HENVENDELSER MODTAGET I HØRINGSPERIODEN

FORSLAG TIL LOKALPLAN JERNBANEBYEN

Offentlig høringsperiode fra den 30. august til den 1. november 2024.

Figur 1 Lokalplanens nærhed til anlagt el

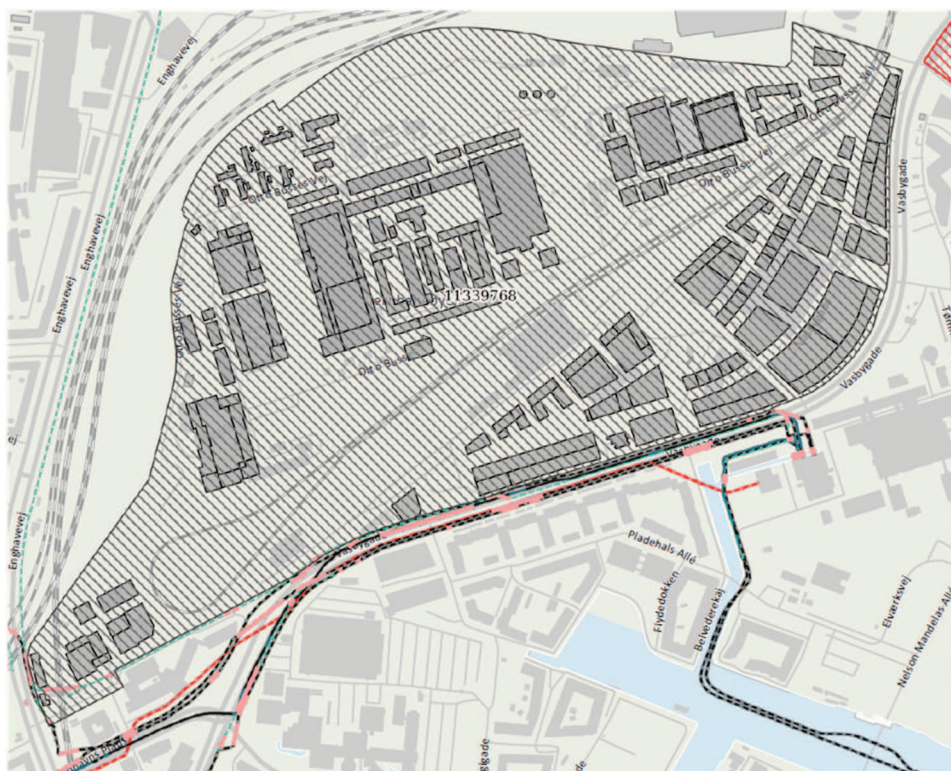
I nedenstående og vedhæftede kortudsnit fremgår Eltransmissions elanlæg. Vedhæftet findes ligeledes en DWG-fil over området, denne kan bruges i den evt. videre planlægning.

Da lokalplanen giver mulighed for at benytte hele byggefeltet til placering af ny beboelse, vil Eltransmission derfor gøre opmærksom på forsigtighedsprincippet for magnetfelter. Jf. ovenstående afsnit.

Stoppesteder i lokalplanområde og ved tilstødende veje:

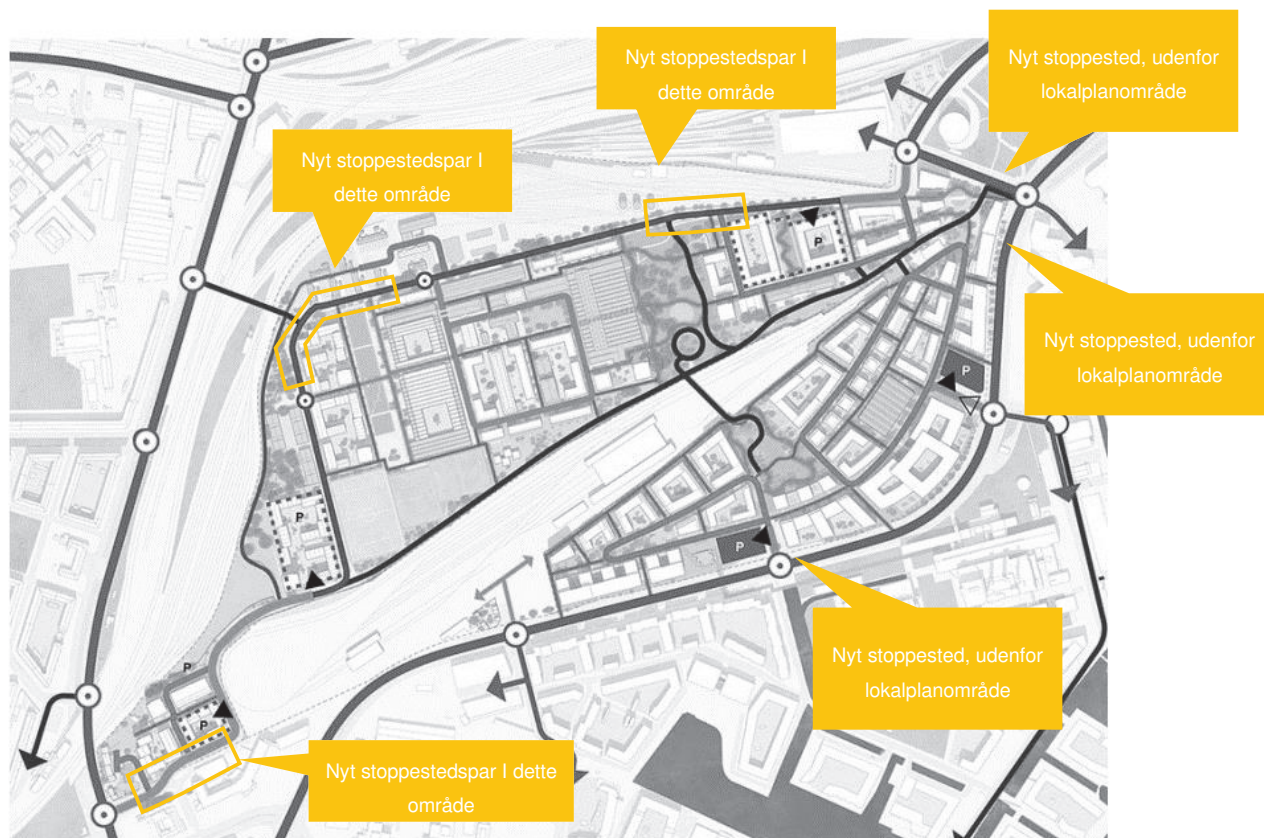
Movia anbefaler derfor at eksisterende stoppesteder fremgår af lokalplanens redegørelse og indgår i udpegningen af lokalplanområdets stinet.

For at lette adgangen og få den fulde udnyttelse af den kommende buslinje, er det vigtigt at fodgængerforbindelserne i lokalplanområdet er godt integreret med de kommende stoppesteder. Af nedenstående illustration fremgår Movias forslag til placeringer af stoppesteder i lokalplanens område:

- Forbindelsen til metrostation Havneholmen er afhængig af at stoppested 1319 forbliver på sin nuværende placering og giver en god og direkte adgang mellem bus og metro.
- På udbygningsaftalens tegningsbilag 3.1e bør der indgå et stoppested på sydlig side af Otto Busses Vej ved Vasbygade
- Der bør i alt være 3 stoppestedspar i lokalplanområdet: et ved den kommende skole, et på Otto Busses Vej ved vedligeholdelsescenteret og et der kan give adgang til med en stiforbindelse til Sydhavnen St.
- Stoppestedet Frederiks Brygge bør flyttes mod vest til kommende ny stiforbindelse og bro.

3.500m² på byggefeltet nord for mobilitetshuset - jf. §3, stk. 11

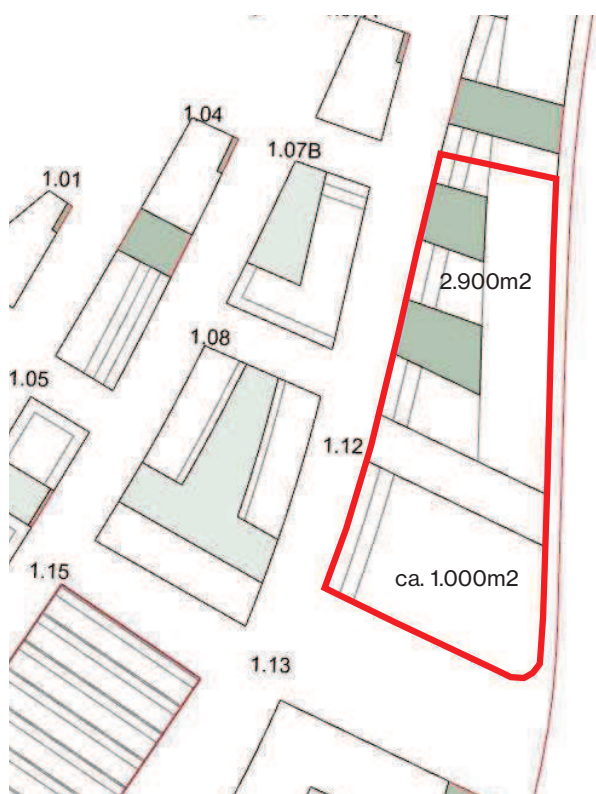
Markeringen dækker ca. 3.700m², så der er rum til at trække lidt areal fra, der kan blive nødvendigt til at servicere erhvervsarealet oven over (fx indgange, nødudgange, kerner, rør, teknik mm.)

Nuværende markering i LP

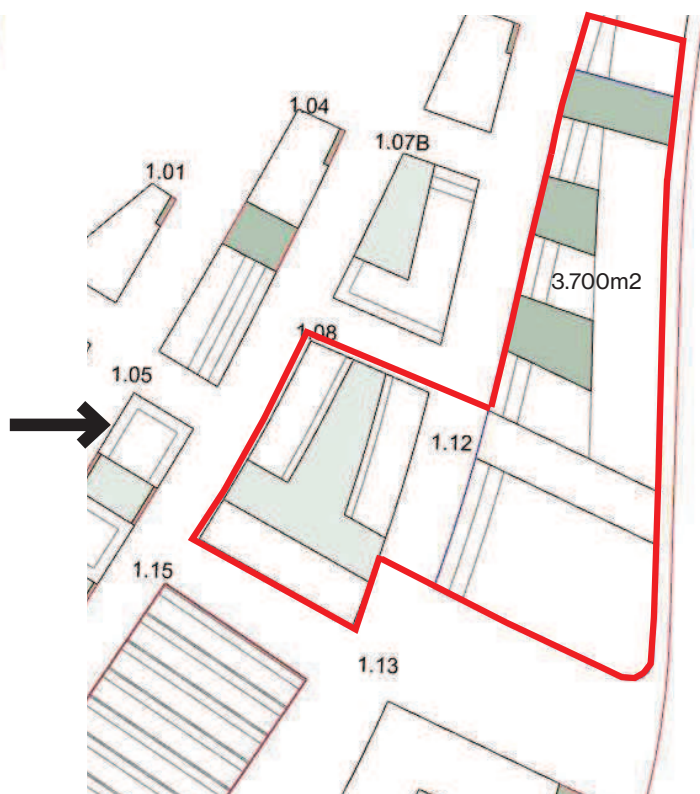
Der er ikke plads til supermarked på 3.500m²

§3, tegning 2a - anvendelse i Vognværkstedet

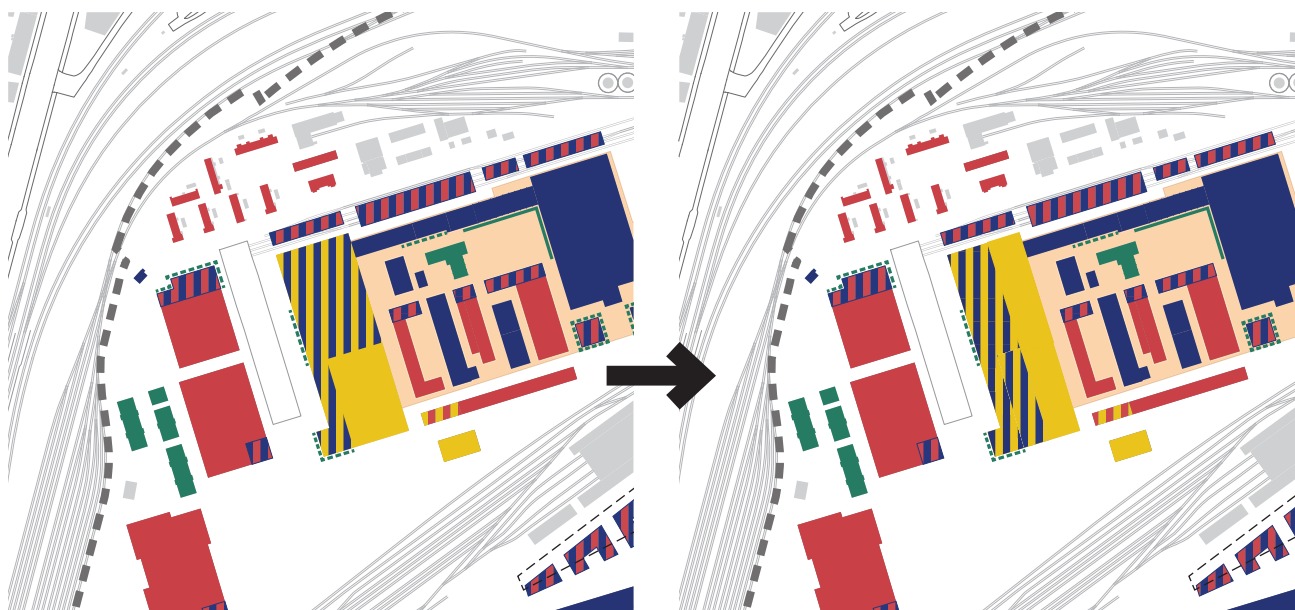
Muligheden for serviceerhverv i stueetagen af Vognværkstedet skal centreres mod Skydebroparken som anvist i tegningen.

Eksempel byggefelt 113 - 114: Bebyggelsen skal have ca. 1.200 cykel-p pladser.

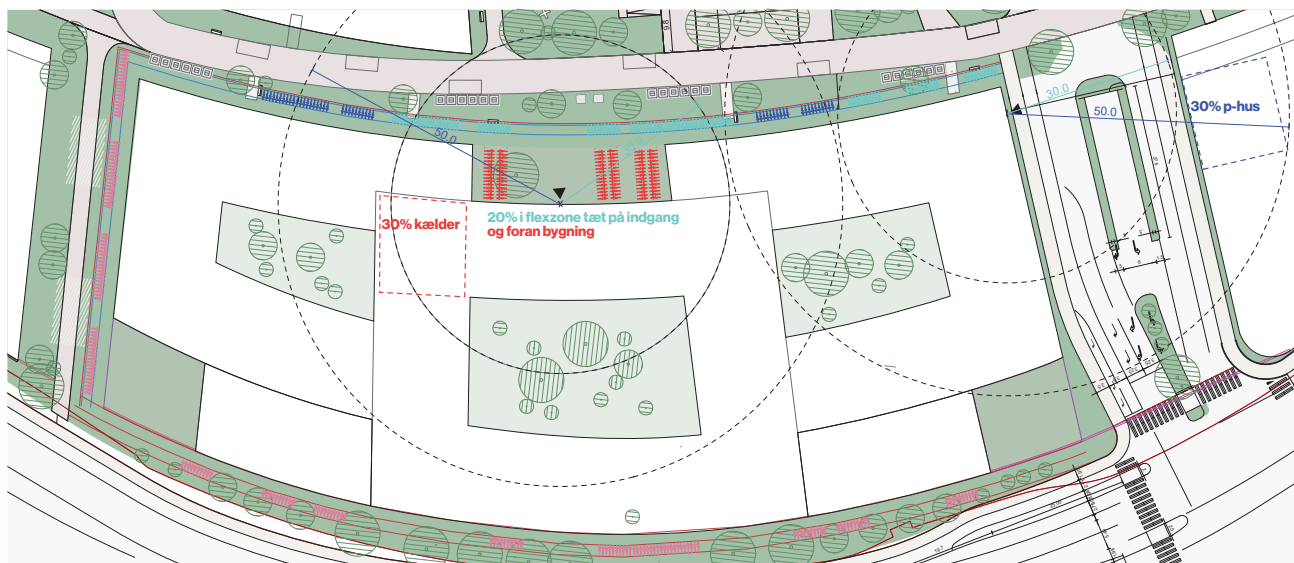
Cykel-p er placeret ud fra ønske til justering af bestemmelser. Skitsen her viser en fordeling på:

Nedenfor ses en diagrammatisk optegning af ønske til tilføjelse af ekstra facader med krav om facadegrønt i delområde 3.

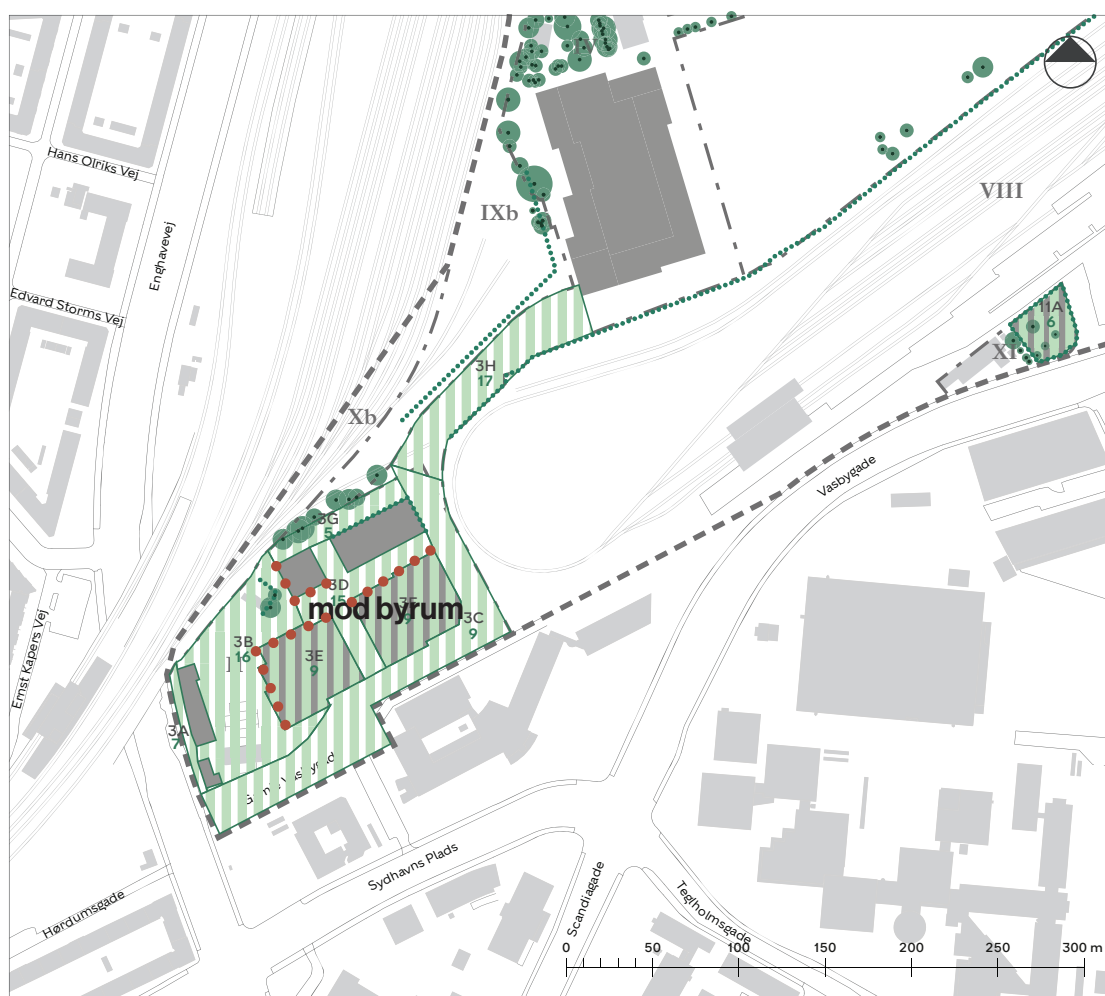
Delområde 3 er der forslag om en forøgelse på 46% ekstra facadegrønt.

Snit B1

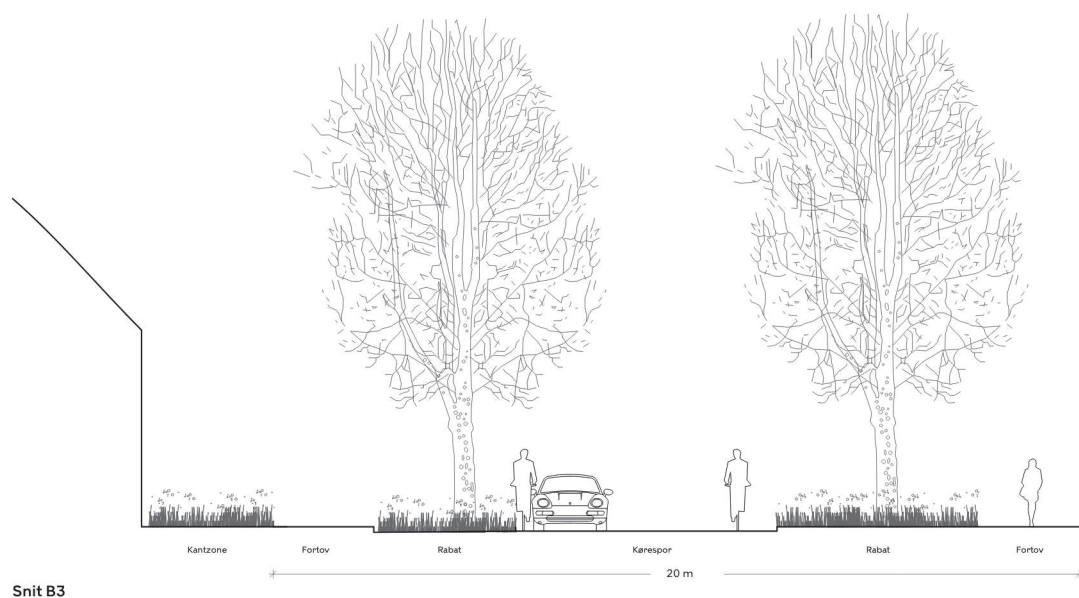
Der er lagt op til at Otto busses vej skal være uden cykelstier på størstedelen af strækningen som illustreret ved snit B1, B2 og B3, hvilket virker meget utrygt, når man må forvente at der
